工程指示 / 要求簡箋(E.I.)

工程指示編號：EI / 0988 / 19

工程名稱：觀塘裕民坊

工程項目：幕牆 不是飛天趟 拉手配件

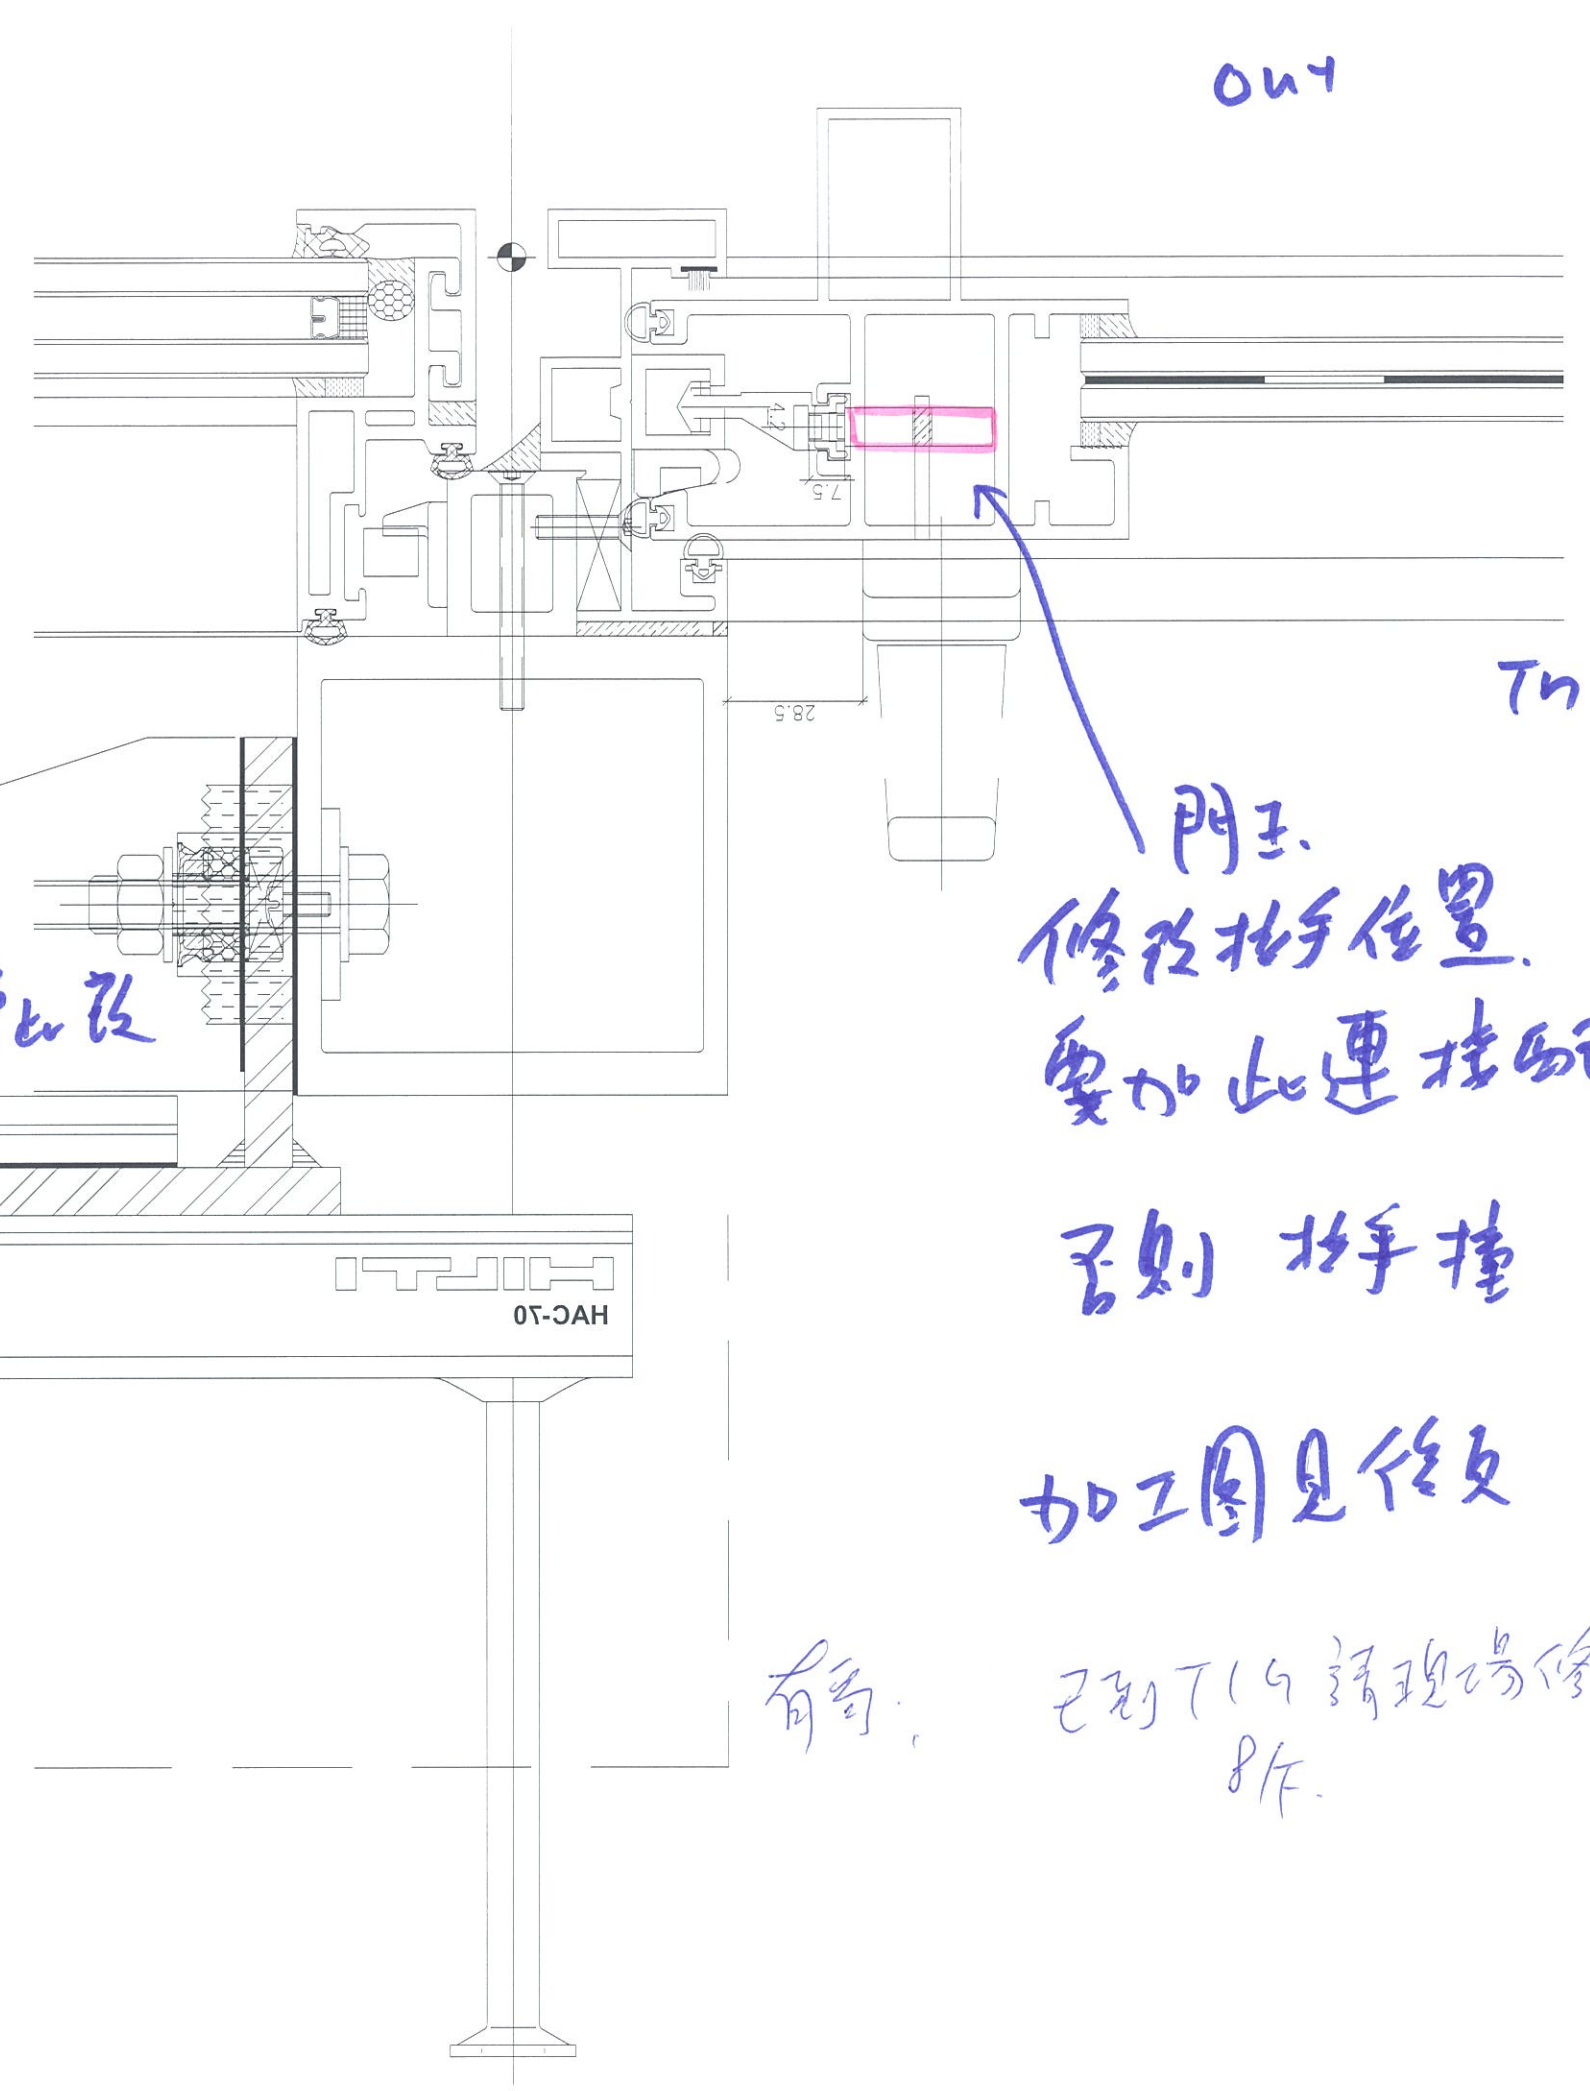
不是飛天起肉

T1 G
T5 C (高層 22/F 以上)

部份 6/F, 特急層

* 永林請留意 門王加工圖 參檢此改

FE 0988
HK 1865

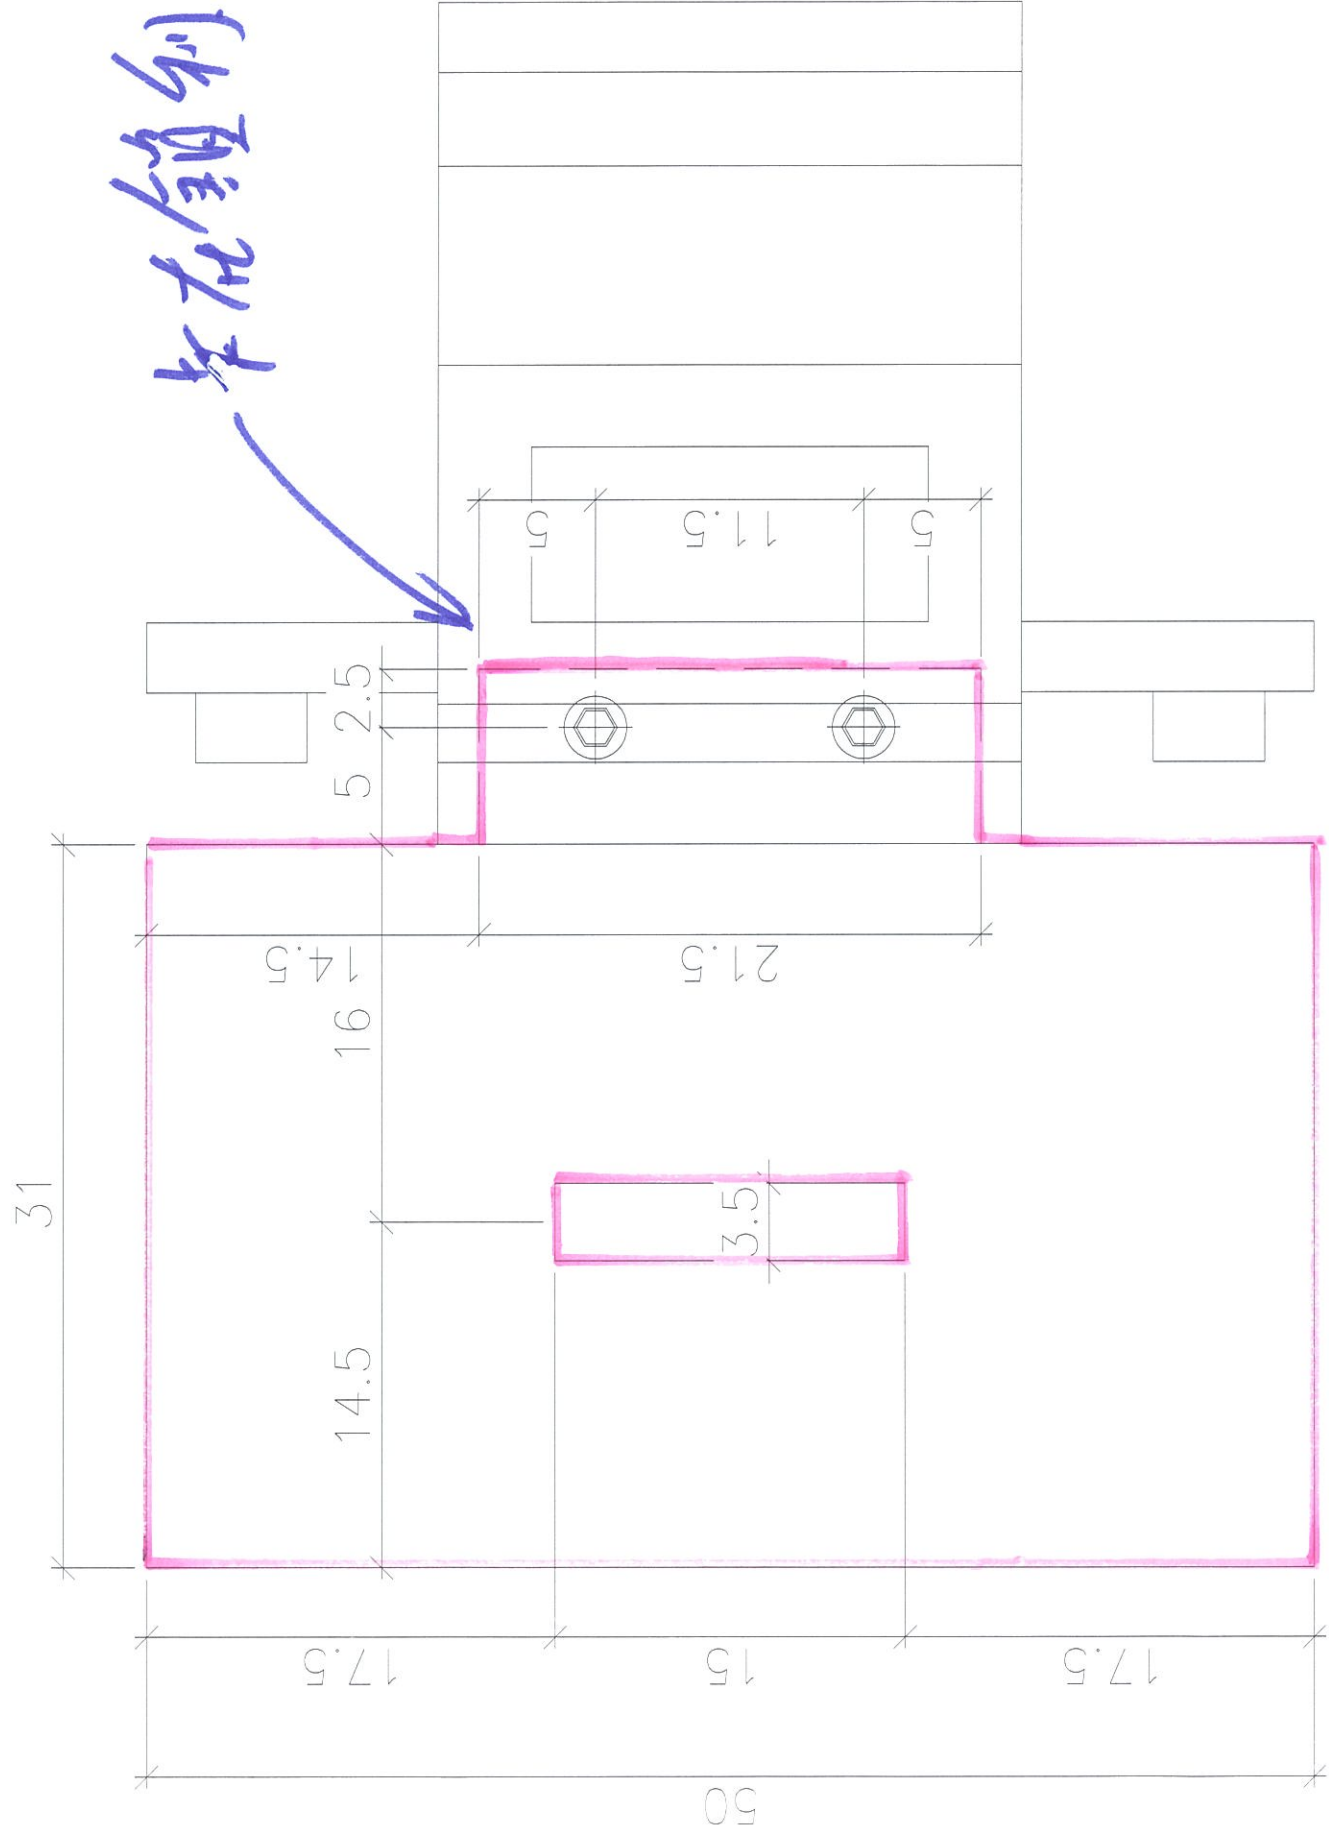
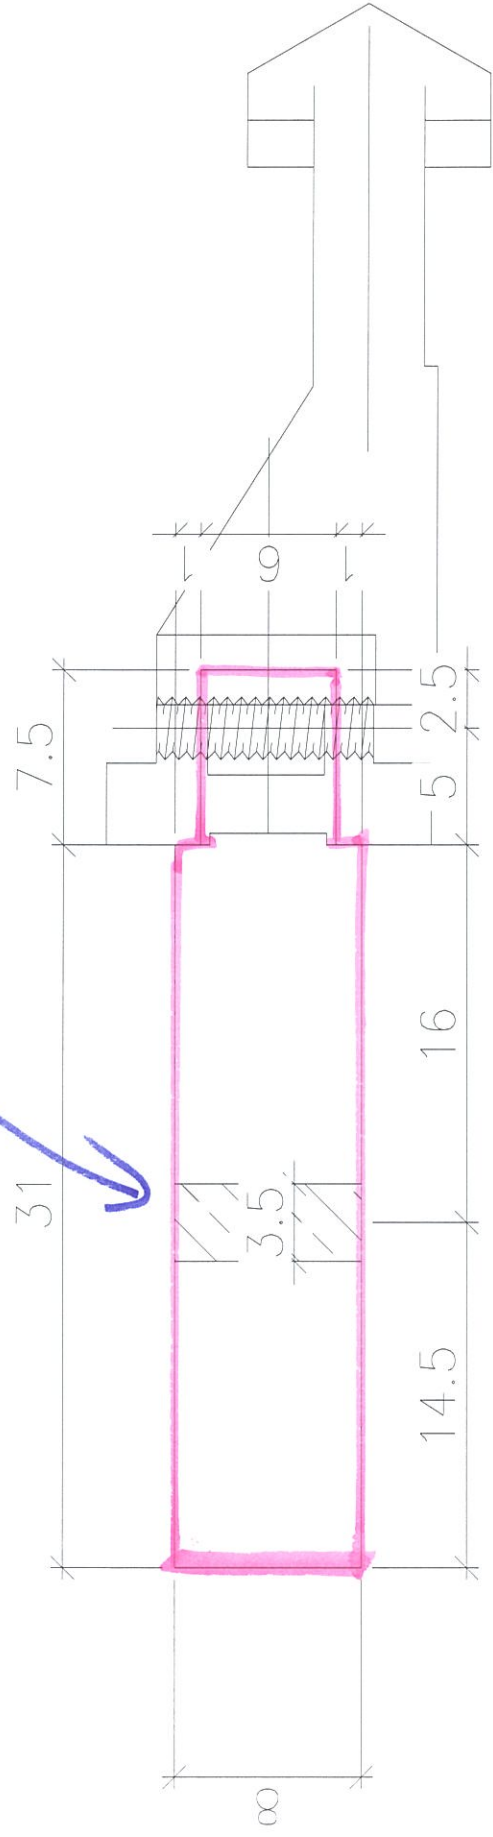
門王
修改把手位置
要加此連接配件

否則 把手撞

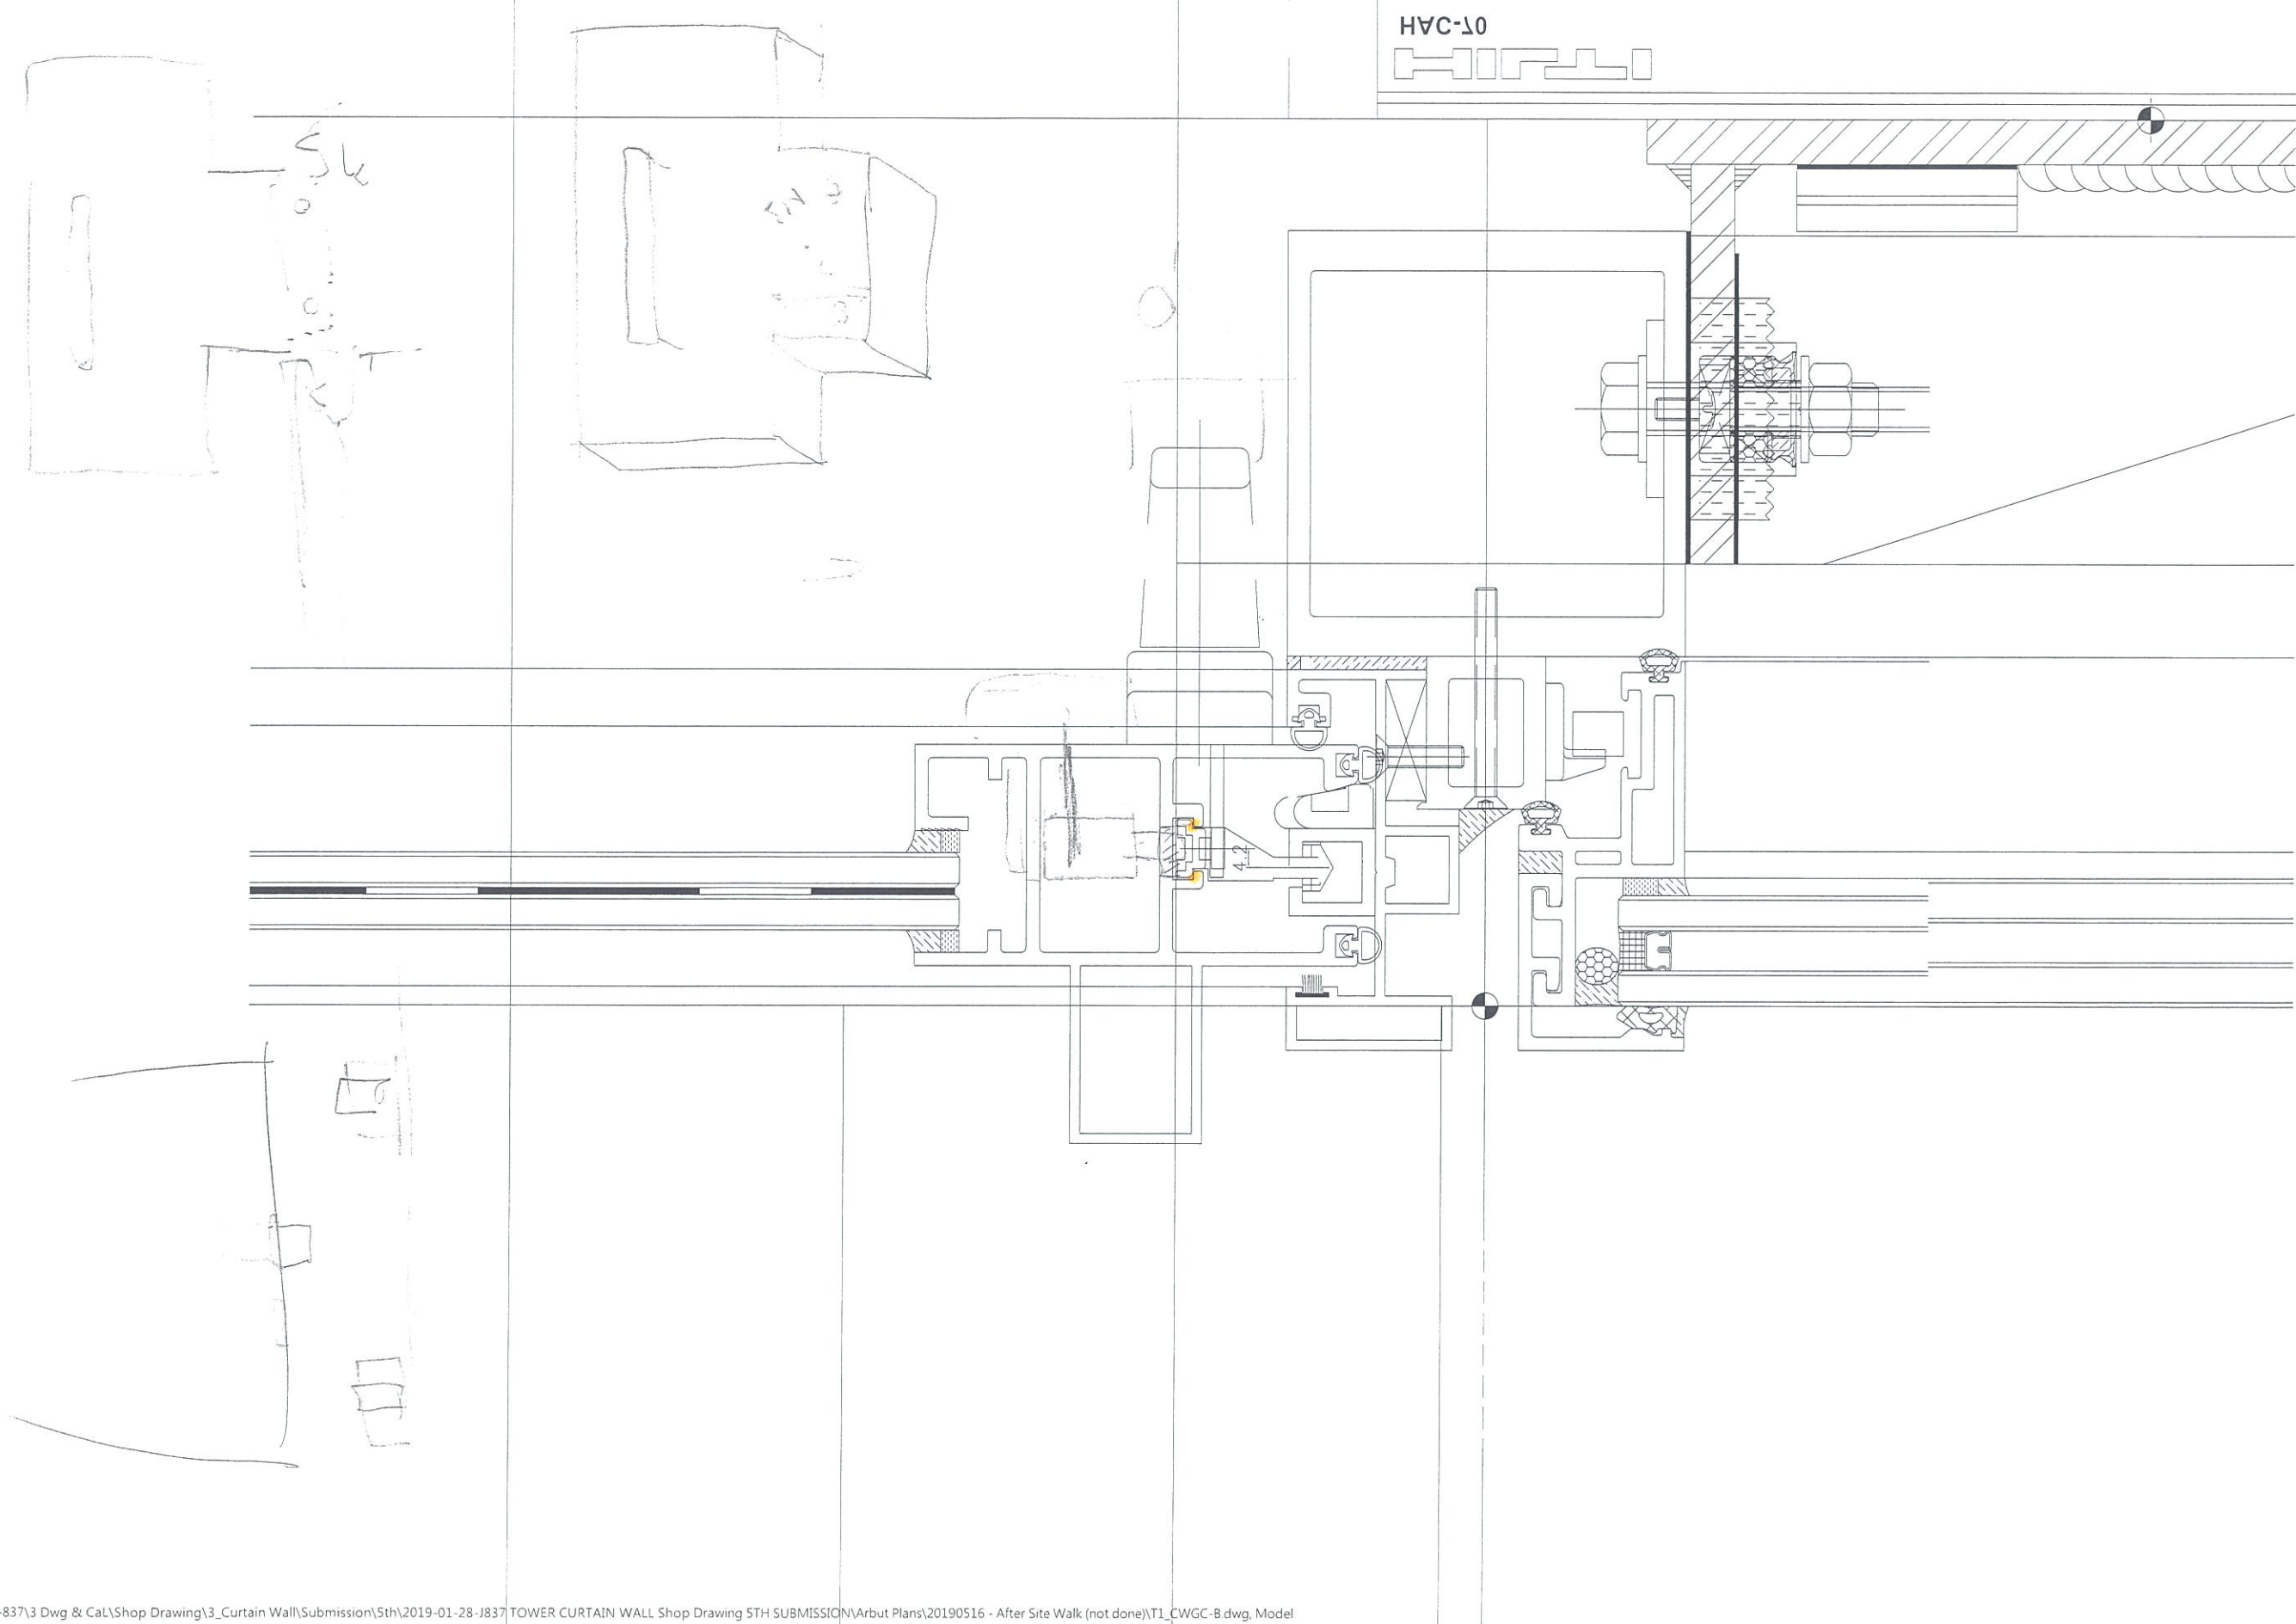
桁轴在在此位

年在鎖制.

大貨廠裝

出貨2件到地盤T18TG

現塔改
